日本原燃株式会社	
資料番号	外外火 17 R <u>4</u>
提出年月日	令和 4 年 <u>10</u> 月 <u>3</u> 日

## 設工認に係る補足説明資料

### 外部火災防護設計の基本方針に関する補足説明資料

#### 外部火災時における施設の

第 2-1 図 薬品タンク及びガスタンクの敷地内配置図

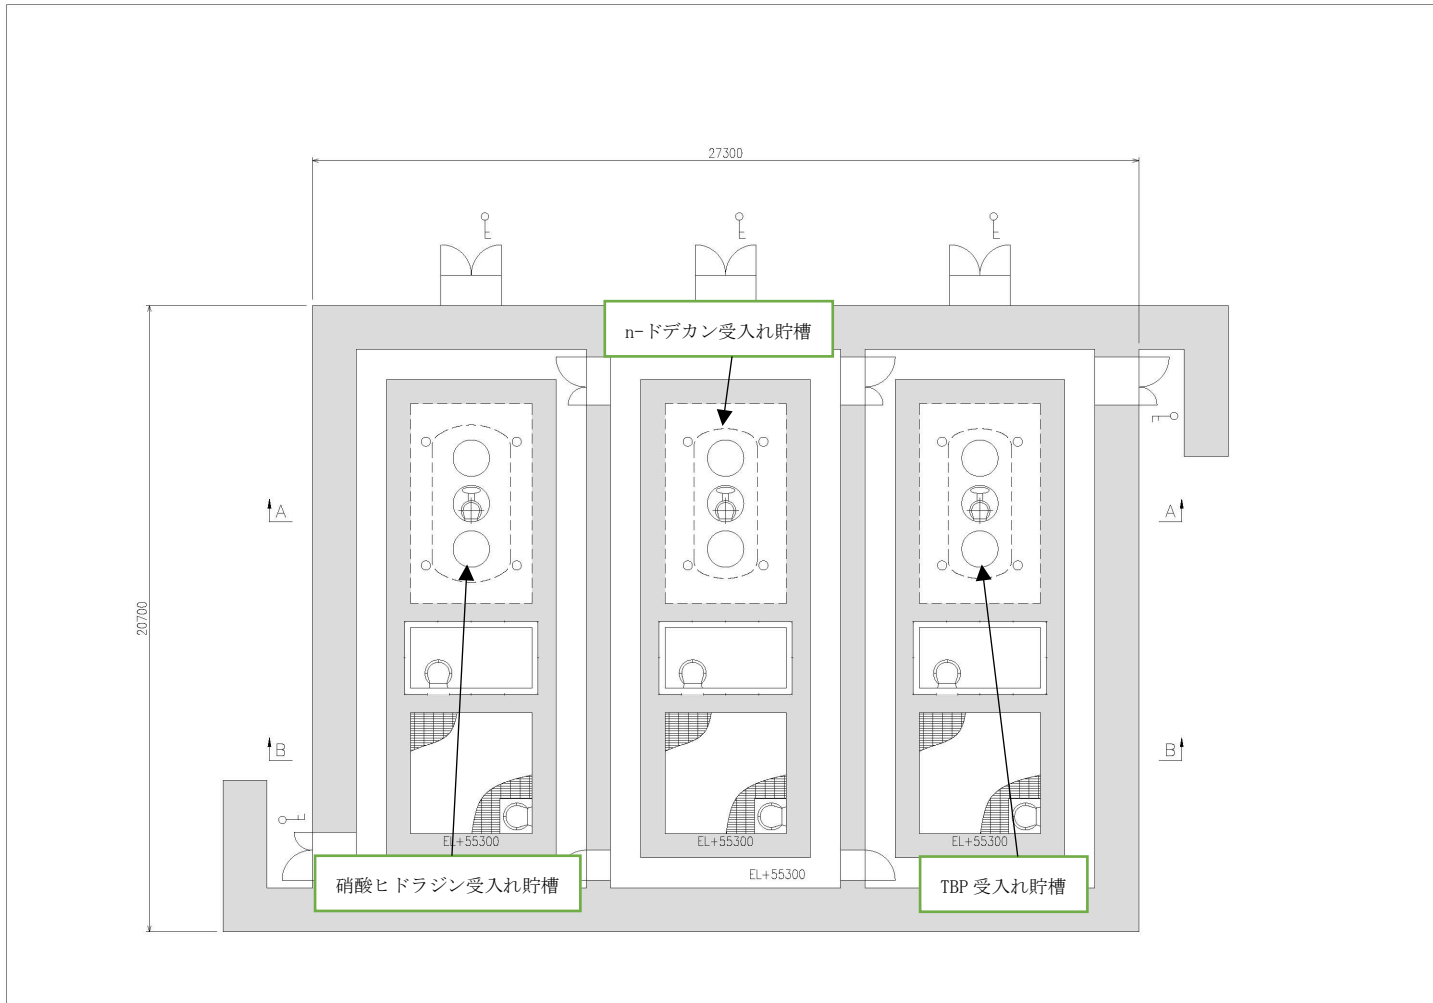
1. 文章中の下線は、R3 から R4 への変更箇所を示す。
2. 本資料(R4)は、2022年9月15日のヒアリングでの以下のコメントを踏まえ記載を修正したものである。
  - ・ p2 について TBP なども記載すること。またガスタンクについても場所などを示すこと。

屋外に設置されるガスタンクは液化酸素貯槽があり、外部火災による熱影響により貯槽内の圧力が高まる場合は、安全弁からガスが放出される設計としているため、貯槽の破損等により多量に漏えいすることはない。

屋外に設置される薬品タンク及びガスタンクの敷地内配置図を第 2-1 図に、薬品を貯蔵する各貯槽の配置図を第 2-2 図に、断面図を第 2-3 図に示す。
